改善箇所説明図

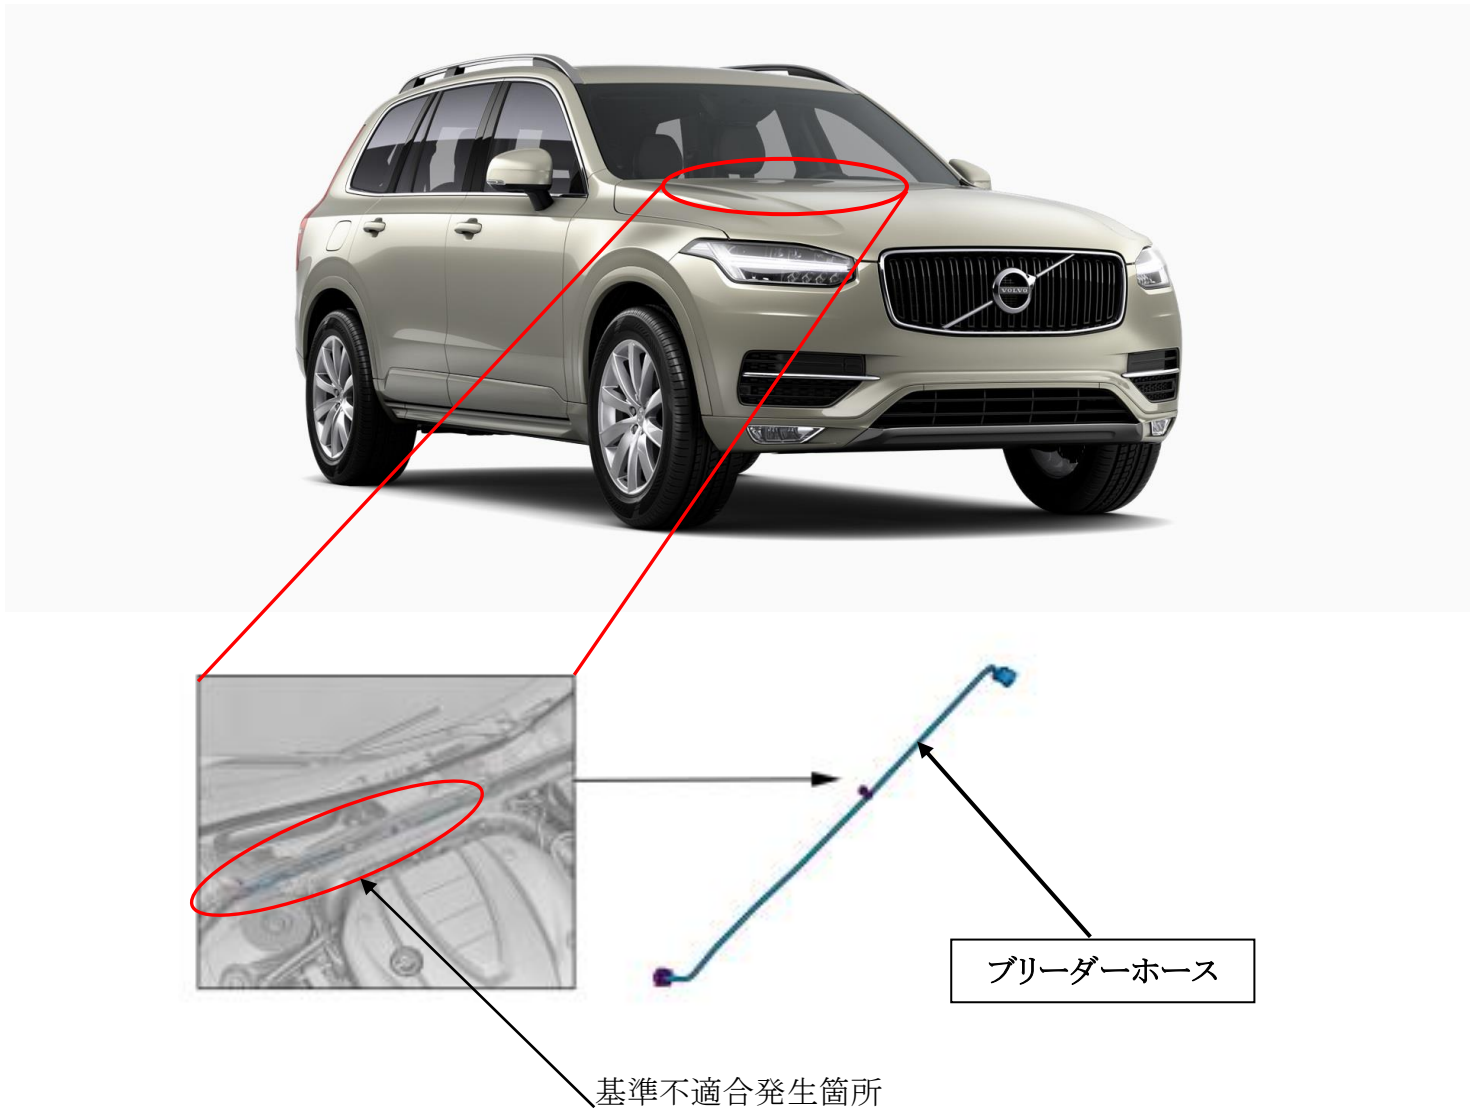
基準不適合発生箇所

エンジン冷却装置において、リザーバタンクとエンジンを繋ぐホース(ブリーダーホース)のコネクタ部の径が設計より細いため、取付強度が不足し、コネクタ部に亀裂が生じるものがある。そのため、冷却水が漏れ警告灯が点灯し、最悪の場合、オーバーヒートに至るおそれがある。

改善の内容

全車両、ブリーダーホースを良品に交換する。
